Modulo per la presentazione delle osservazioni per i piani/programmi/progetti sottoposti a procedimenti di valutazione ambientale di competenza statale

ID: Codice procedura (ID_VIP/ID_MATTM):10844

Impianto per la produzione di energia elettrica da fonte eolica, costituito da 6 aerogeneratori della potenza complessiva di 37,2 MW, un sistema di accumulo da 25 MW e relative opere connesse in località "Rempillo" nel comune di Pitigliano (GR).

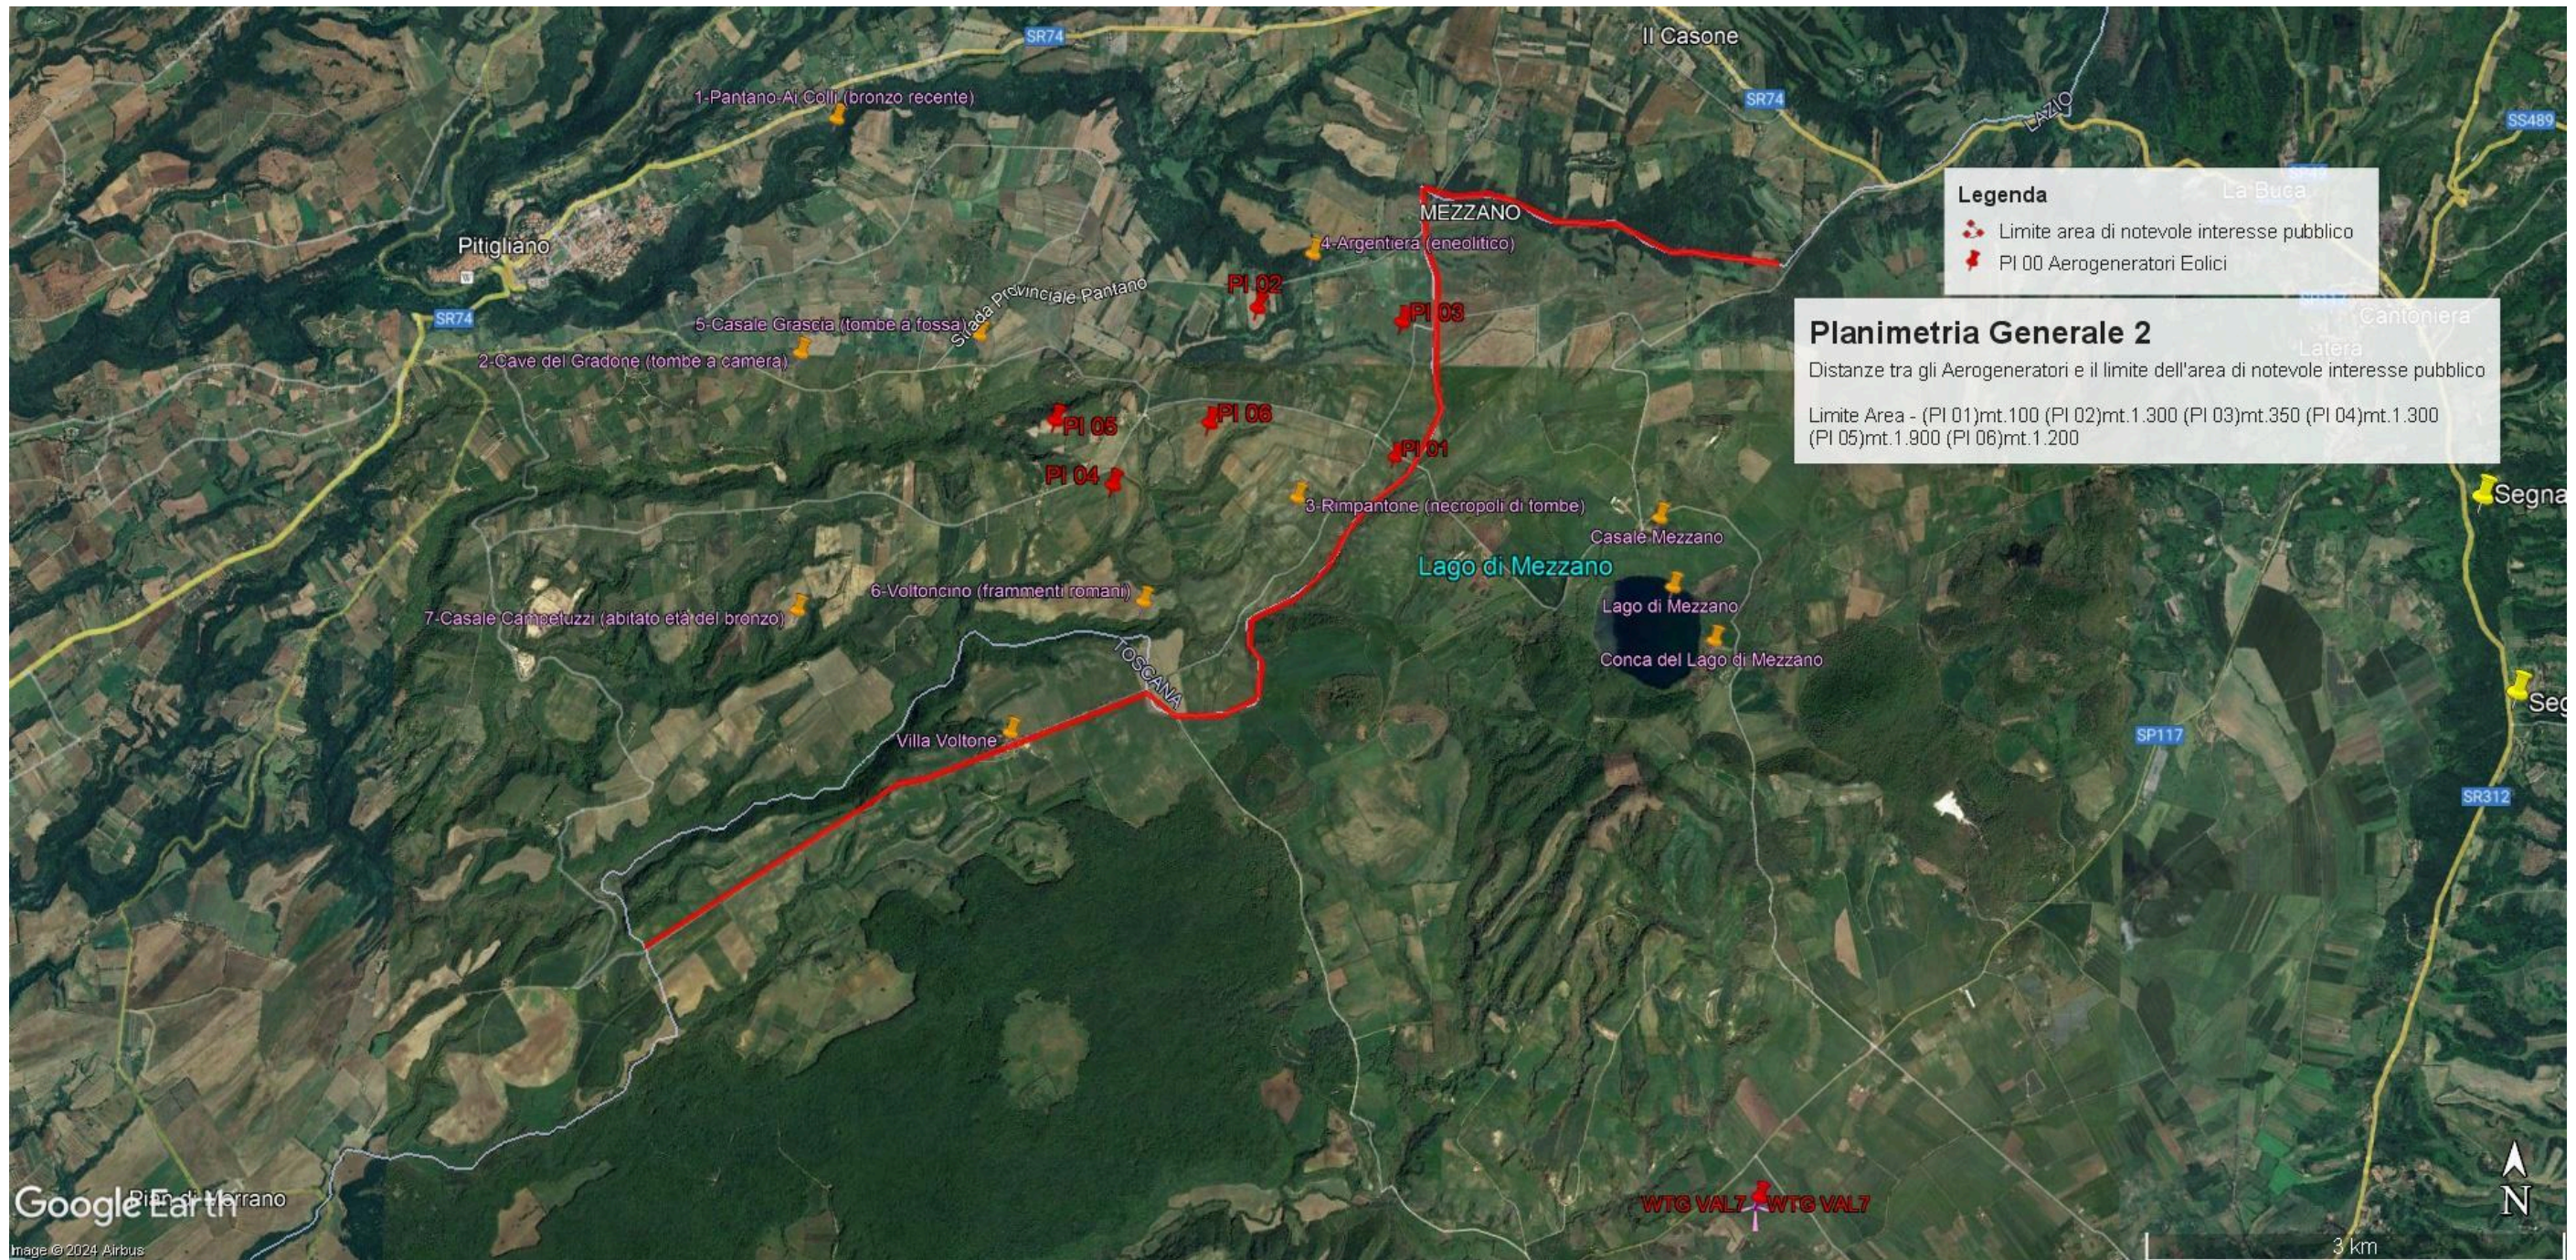
In sintesi, visti l'art. 20 comma 8 lettera c) quater del D.Lgs n 199/2021 e le Linee guida nazionali appena citate, considerato l'enorme impatto dell'impianto eolico industriale denominato "Rempillo" sulla zona paesaggistica di notevole interesse pubblico ben individuata nelle immagini

n.1 e n. 2 e sui Beni Culturali evidenziati nell' immagine n. 3 dell'Allegato alle presenti Osservazioni, per la collocazione delle pale P04 e P05 direttamente all'interno del perimetro di un'area archeologica e per gli impatti anche sull'area intermedia e vasta dei pregiati territori laziali della Tuscia settentrionale e in particolare di quelli del pitiglianese ricco di emergenze agricole, naturalistiche, storiche e archeologiche del periodo etrusco ma non solo, si chiede che venga negata l'autorizzazione all' insediamento dell'impianto eolico denominato "Rempillo".

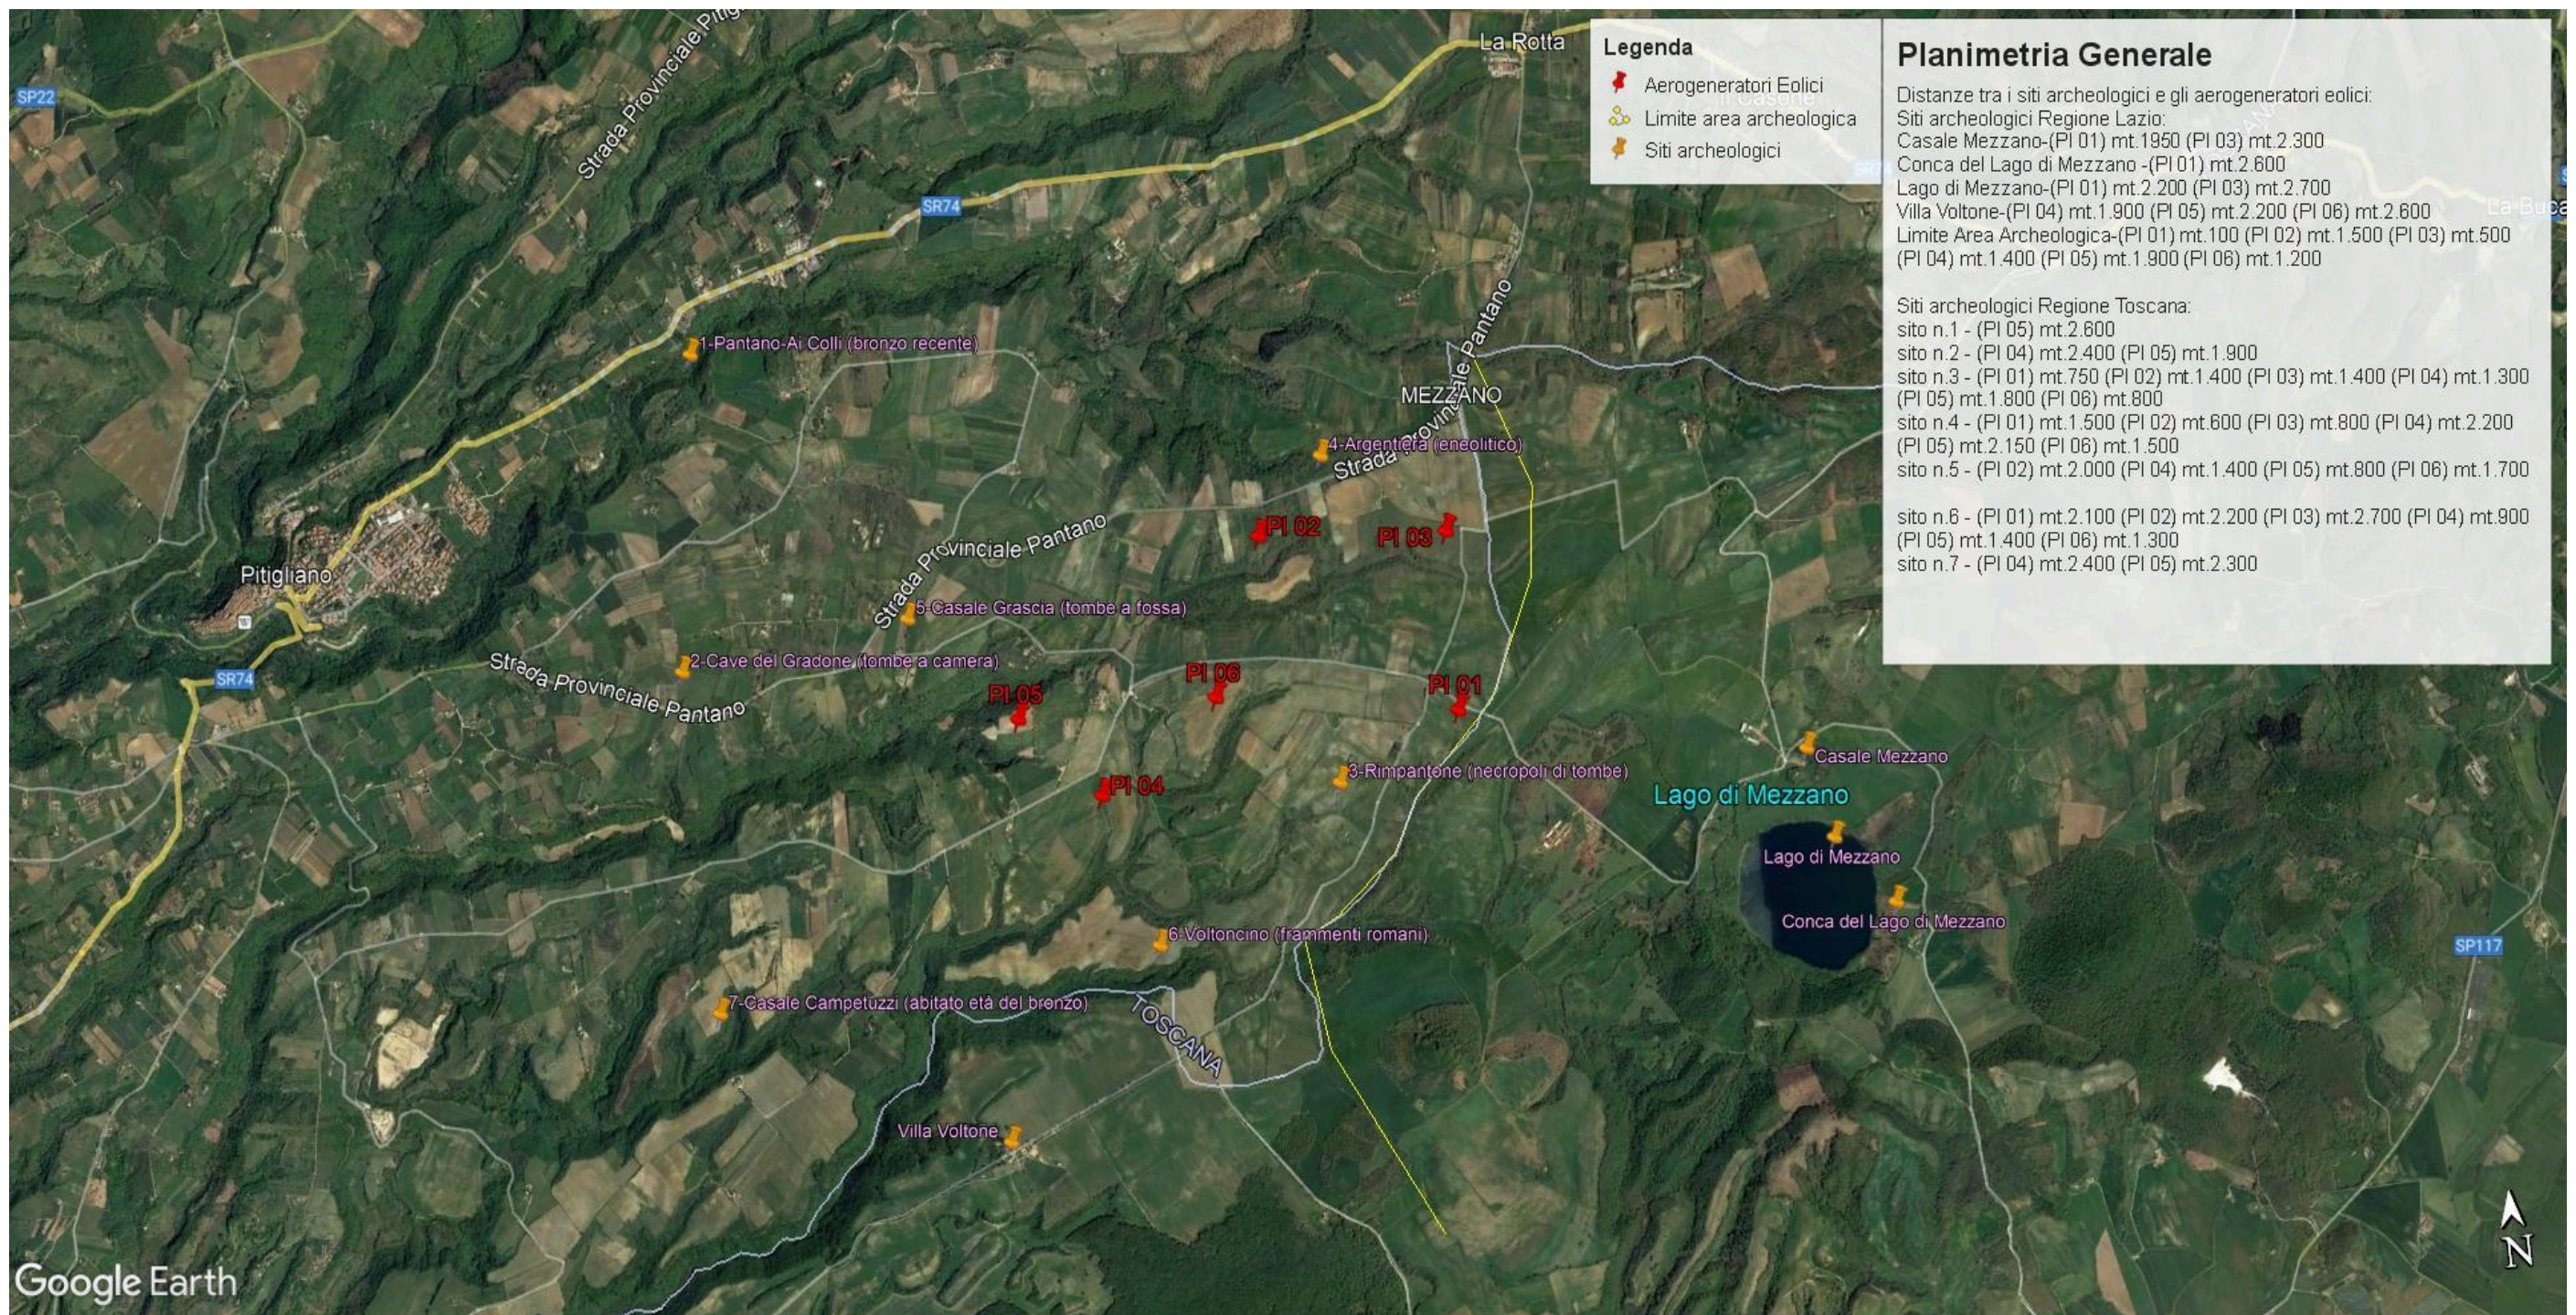
- h) Le zone di interesse archeologico evidenziate nell'immagine n. 3 a cui si aggiungono anche l'importante abitato protostorico di Sorgenti della Nova e Ruder del Castello altomedioevale che si trovano a circa 4 km dalle aree in cui è stato progettato l'impianto eolico industriale. Poco più lontano i resti del castello medioevale "Morrnacchio". Nell'area vasta le preziose necropoli eneolitiche (Poggi Alti) ed etrusche di Pitigliano, Sovana e Sorano. I pregiati prodotti agricoli come il vino bianco DOC di Pitigliano.

Immagine n. 4 Situazione di saturazione da impianti FER nella provincia di Viterbo. Non sono riportati gli impianti fotovoltaici e agrivoltaici che hanno inciso per buona parte nel cumulo di impianti FER per superare già nel 2023 gli obiettivi del PNIEC assegnati alla Regione Lazio per il 20230.

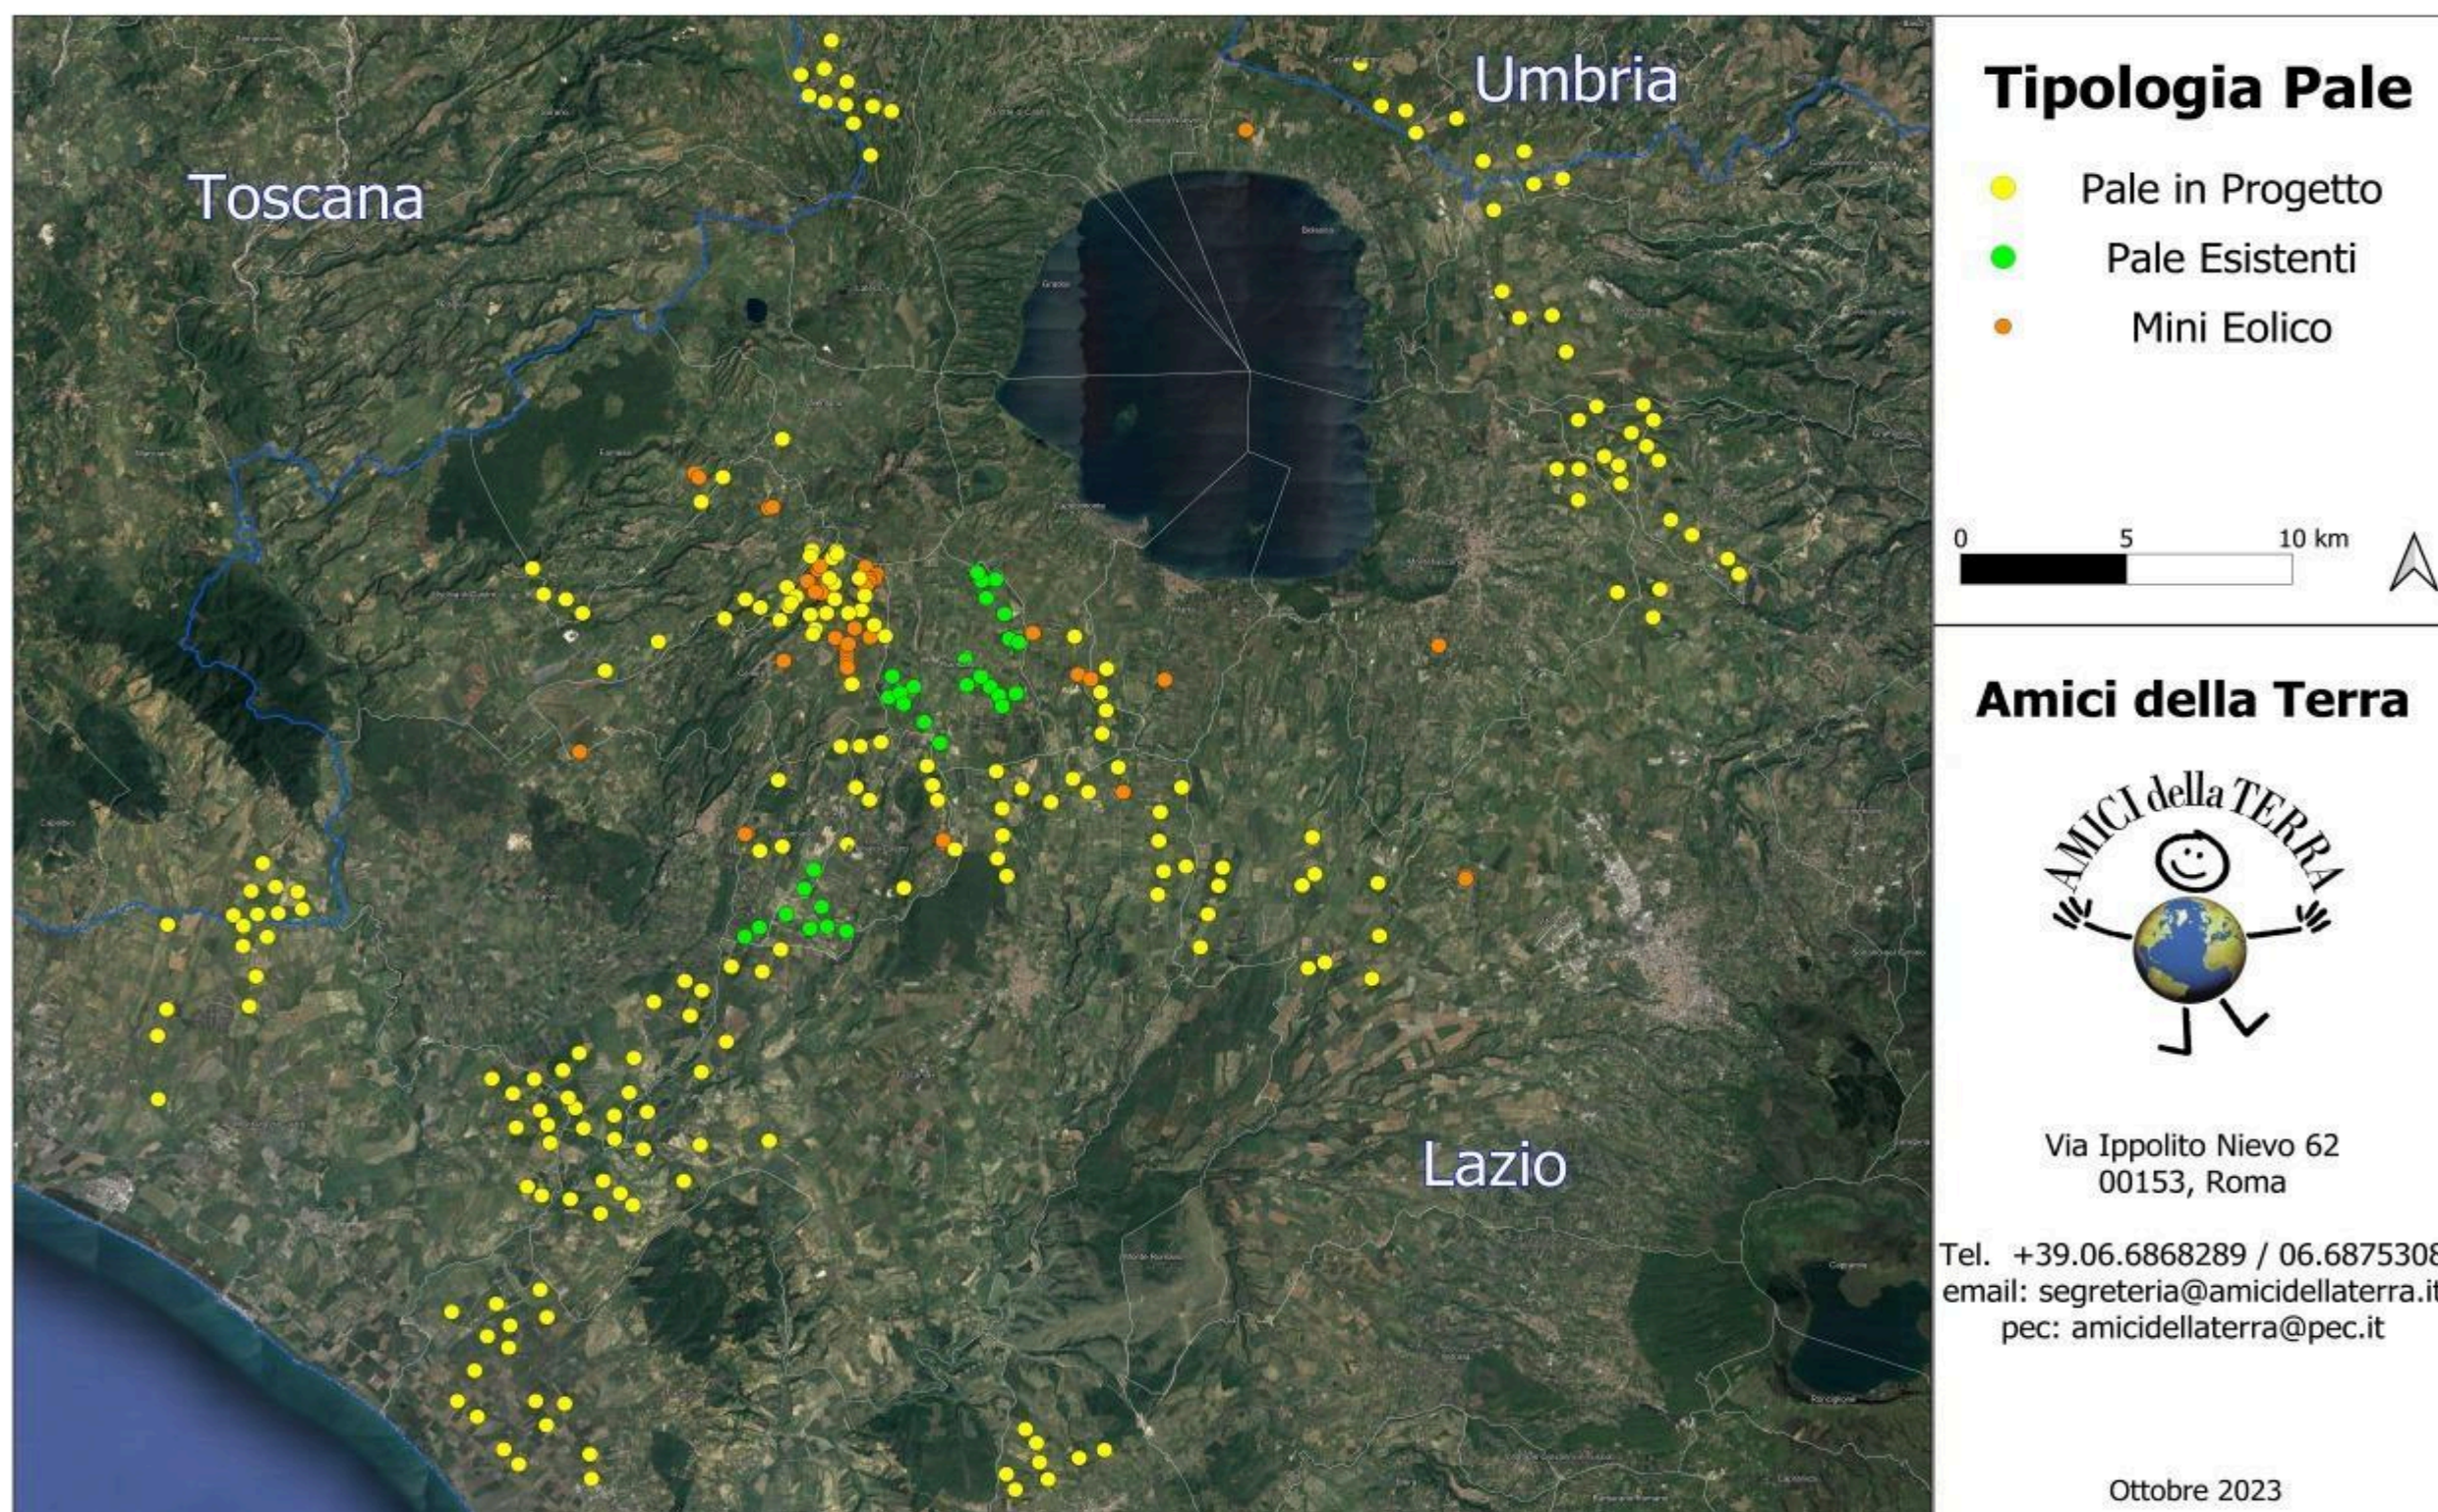
Quindi anche la Regione come Ente deputato dalla normativa nazionale a legiferare sulle aree idonee e non idonee si è espressa riguardo al fatto che abbia assolto ai doveri e alle quote stabilite dal PNIEC e in ambito regionale la provincia di Viterbo è stata quella con il più alto tasso di impianti FER tra tutte e quindi ormai satura ed il cumulo degli impianti FER installati, autorizzati e in progetto rappresenta una elevata criticità per la sostenibilità ambientale di ulteriori eventuali iniziative. L'impianto eolico “ Rempillo” pur essendo “esterno al confine provinciale e regionale ma nelle sue immediate vicinanze (a soli 100 metri i primi due aerogeneratori) oltre ad impattare sul territorio e sulle economie di tre Comuni del Lazio (Farnese, Valentano e Latera) si trova nelle fasce di rispetto dei Beni di notevole interesse pubblico come si è evidenziate nelle Osservazioni nn. 1 e 2 e crea anche degli impatti negativi anche sui beni naturalistici come verrà dettagliato nell'Osservazione n. 4. Inoltre andrebbe a sommarsi al già enorme cumulo di impianti eolici e fotovoltaici e geotermici che già creano una elevata criticità ambientale nella provincia di Viterbo e interferiscono anche con il territorio toscano come si può vedere dalle immagini nn. 4 e 5 dell'Allegato n. 1.
